Tester med bondat, globbat och bollat bärarkort

20141013

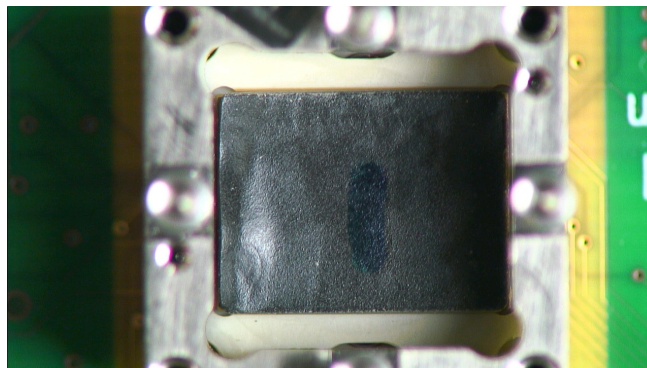
På ena kortsidan stack globbningen ut vilket gjorde att bärarkortet inte passade i testsockeln, kortsidan tar emot på testsockelns ram:

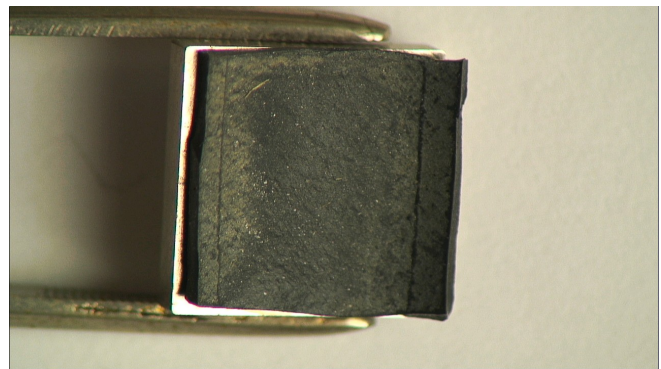
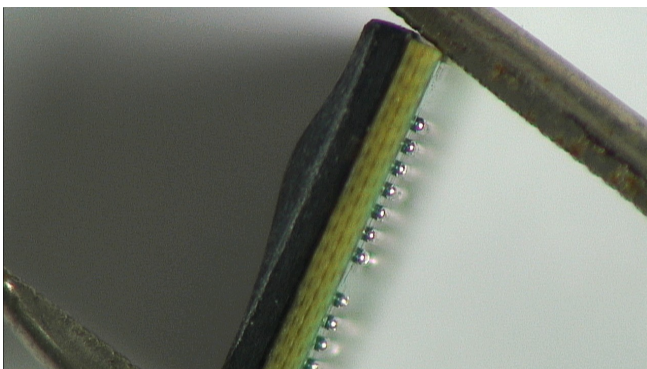
Den utstickande delen filades bort:

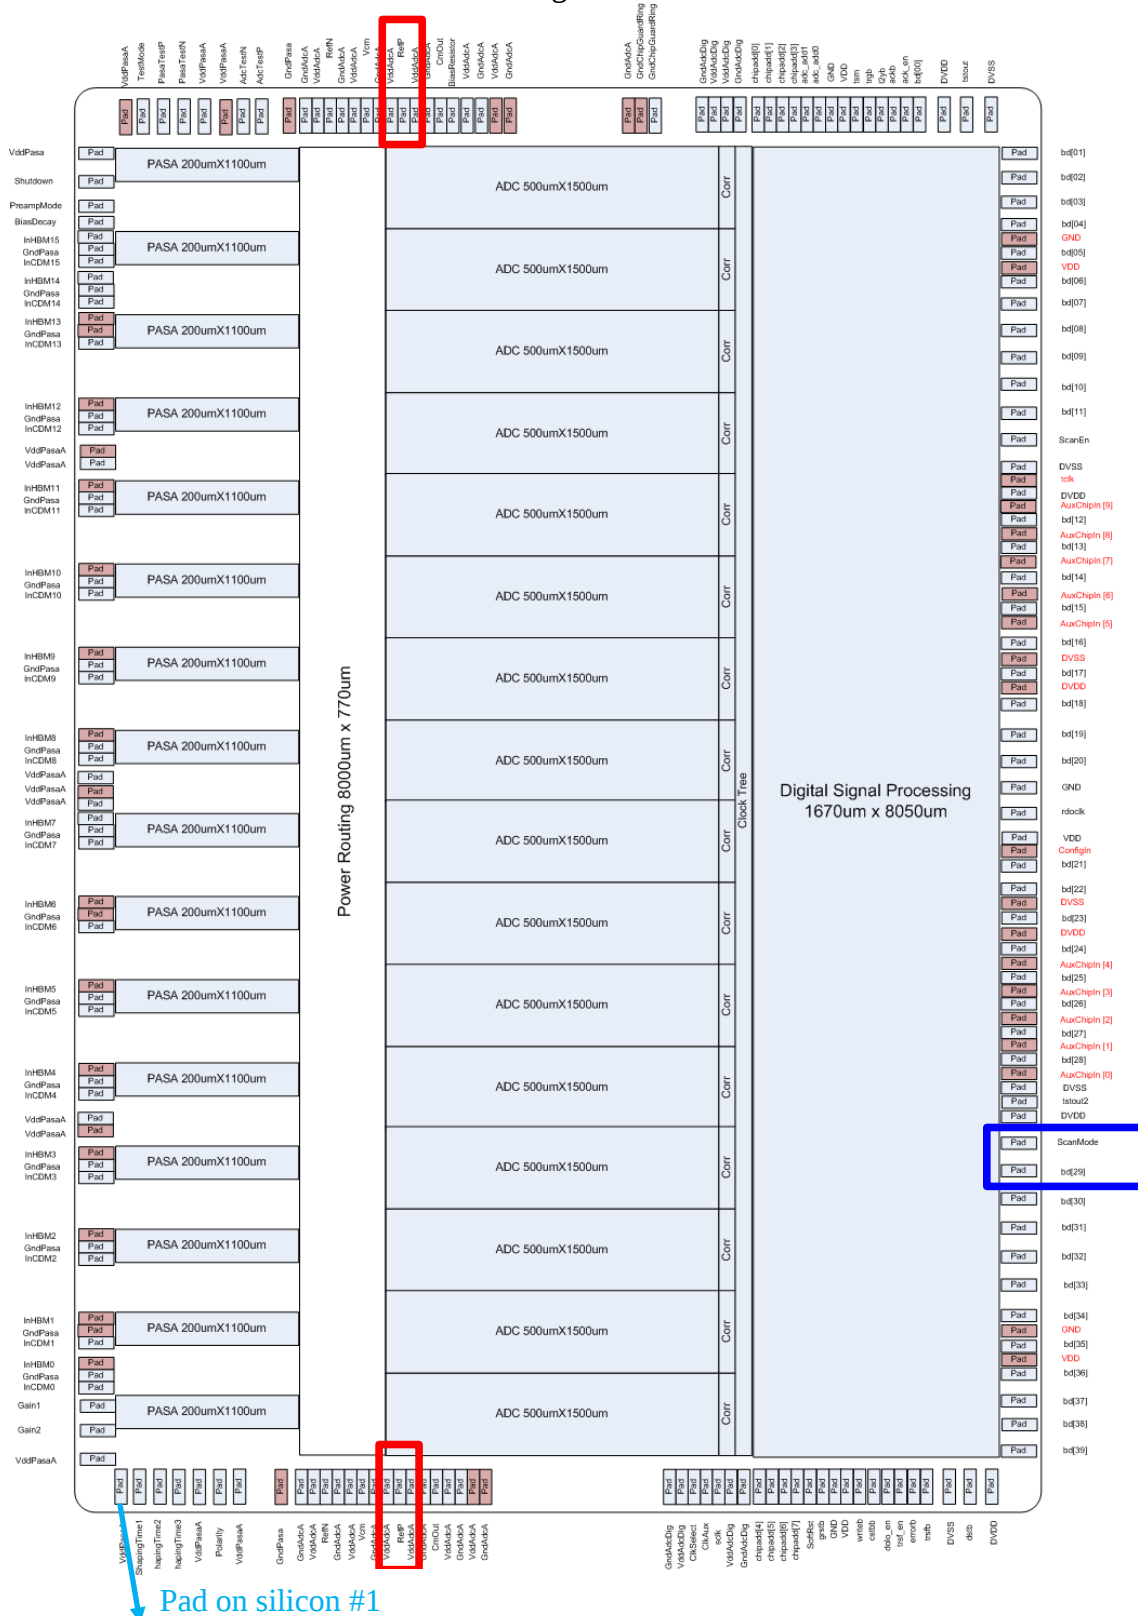
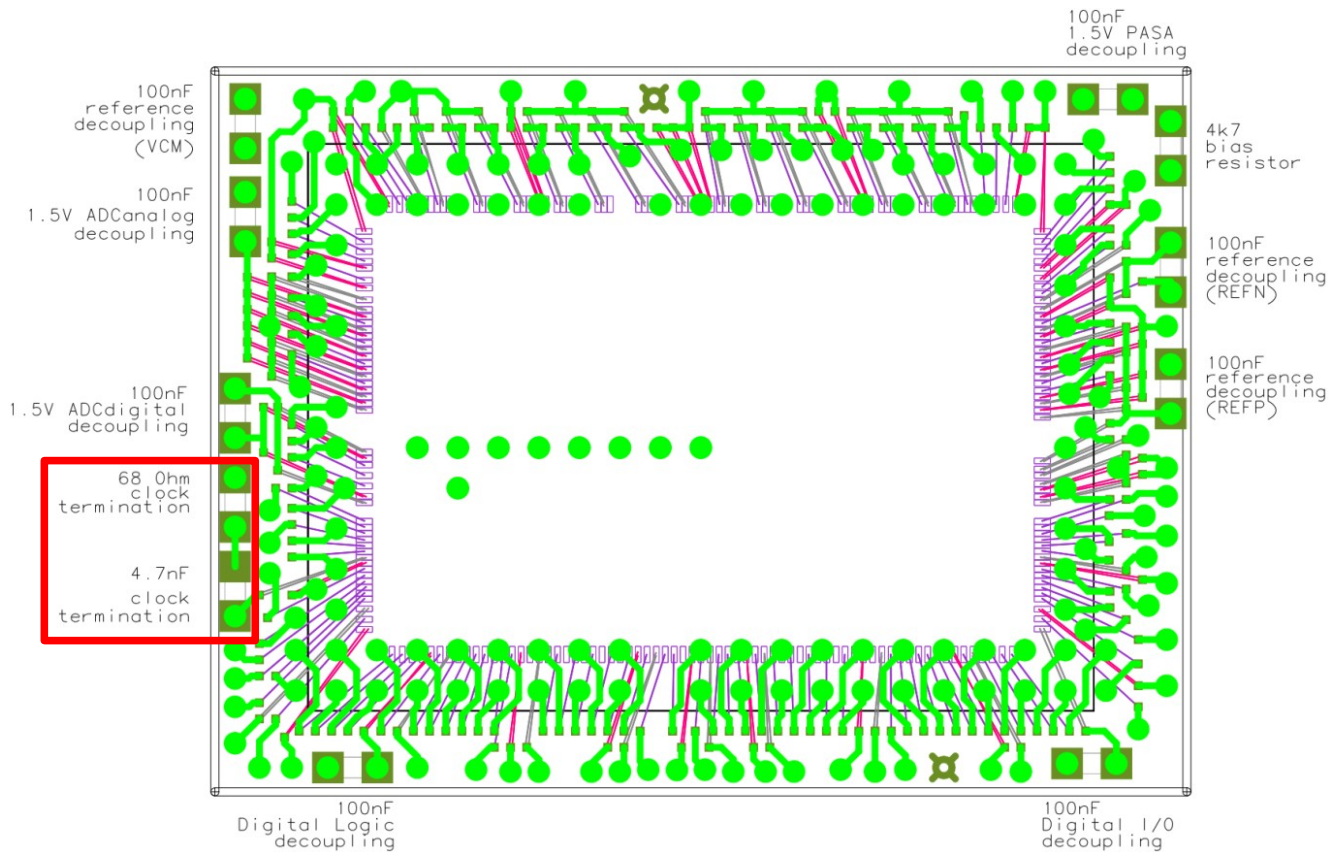
Två kortslutningar upptäcktes. Mellan VrefP och VddAdcA, markerat inom röd rektangel i figuren (pad # on silicon 16-18 och 149-151, bollar VrefP: G19,E1 och VddAdcA: C13-C18). Mellan ScanMode och BD29, markerat inom blå rektangel (pad #62 och 61, bollar L12 och M15). Dessa kortslutningar finns inte på testkortet eller på ett globbat bärarkort utan chip, drar därför slutsatsen att det troligen är mellan bondtrådar. Pad #1 är markerad i figuren.

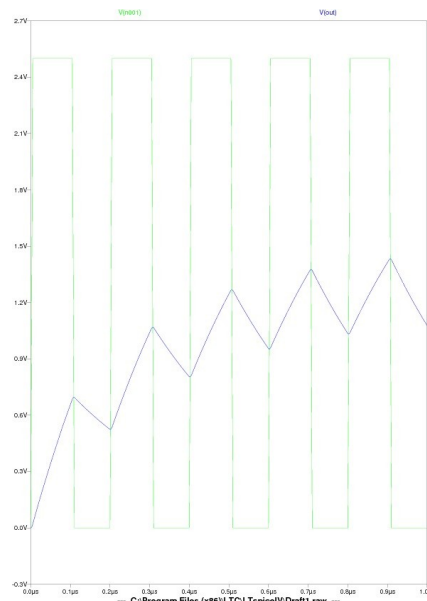
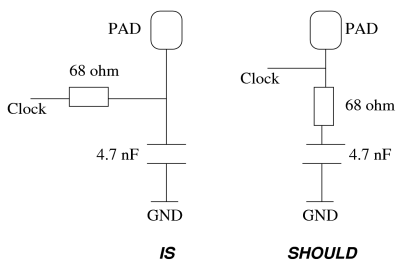
På bärarkortet finns en terminering av chippets samplingsklocka (markerat med röd rektangel).

Denna terminering är fel och fungerar istället som ett filter på klockan, vilket resulterar i att klockan filtreras bort. I figuren är en simulering för en 5MHz samplingsklocka (klocka in på bärarkortet i grönt, in till chippet i blått).

Är det möjligt att fräsa bort 4.7 nF kondensatorn?

Behövs termineringen? Om inte, så kan man låta bli att montera kondensatorn och montera ett 0-ohms motstånd på de övriga bärarkorten.
